改善箇所説明図

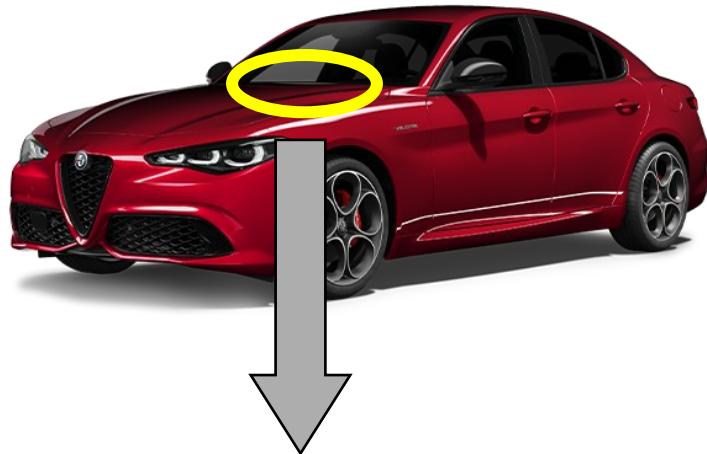
基準不適合部位

車線維持支援機能において、メータークラスターの制御プログラムが不適切なため、運転者がハンドルから手を離した事により当該機能が停止しても、警告音が吹鳴せず、保安基準に適合しない。

改善の内容

全車両、メータークラスターの制御プログラムを対策仕様に更新する。

識別：運転者席側ドアロック・ストライカ付近に当該リコールの識別ステッカを貼付する。
